**Déclaration de projet n°3**

Construction d'un EHPAD – Centre Hospitalier Dax-Côte d'Argent  
Site du Lanot - Dax

**Mémoire en réponse à l'avis de la Mission Régionale de  
l'Autorité Environnementale du 19 octobre 2023**

*Evolution du zonage avant / après :*

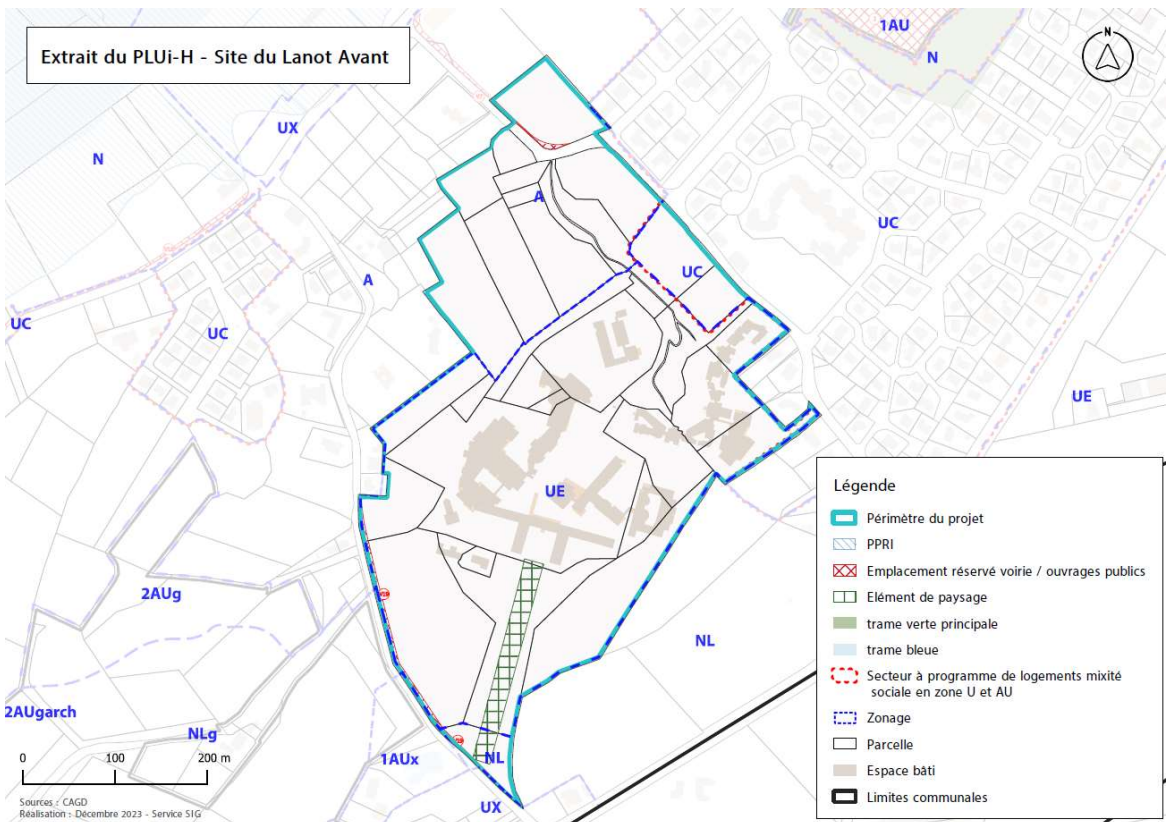
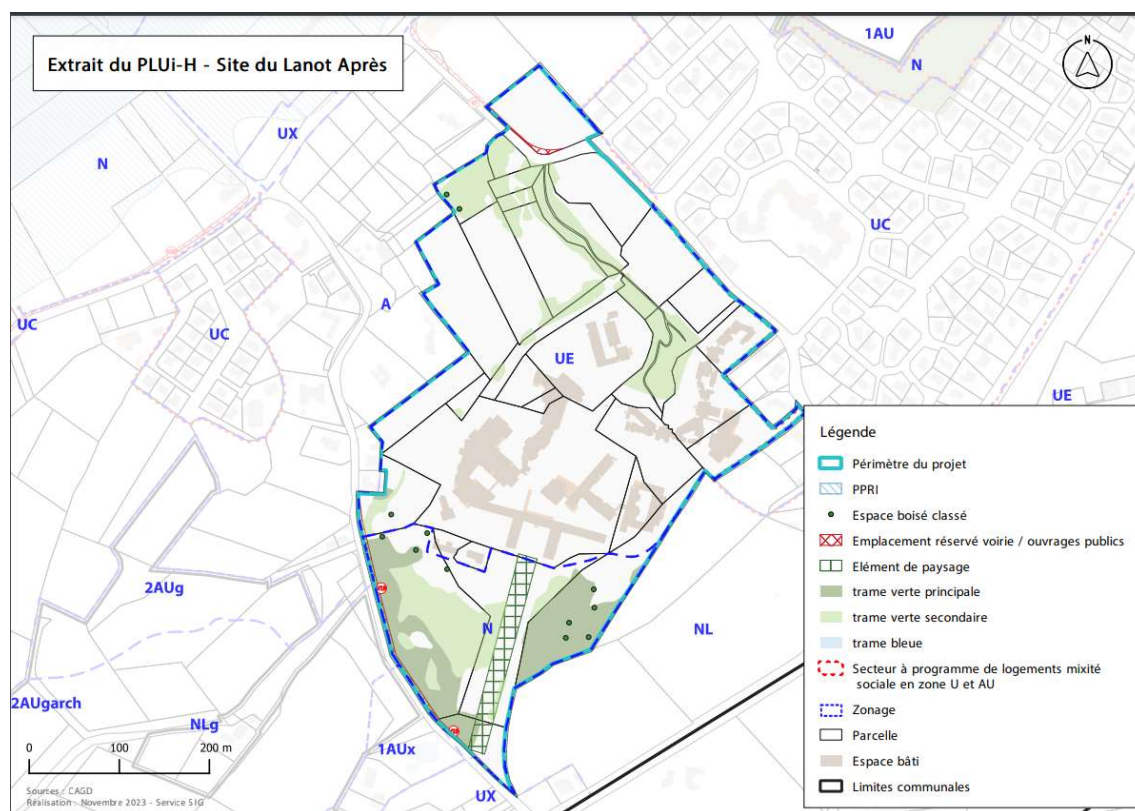
**MRAe** Le contenu du dossier est régulièrement assorti de synthèse des informations à retenir. De nombreuses cartes et photographies illustrent les informations fournies, cependant la présentation contextuelle du projet manque de lisibilité.  
**La MRAe recommande de fournir dans le dossier le règlement graphique avant et après la mise en compatibilité n°3 identifiant de manière lisible les zones à reclasser, assortis également d'une légende lisible.**

Le Grand Dax a retravaillé les deux cartes suivantes, afin de rendre plus lisibles les zones à reclasser et la légende. Deux autres cartes spécifiques ont également été ajoutées afin de cibler précisément les évolutions de zonage avant et après la procédure.
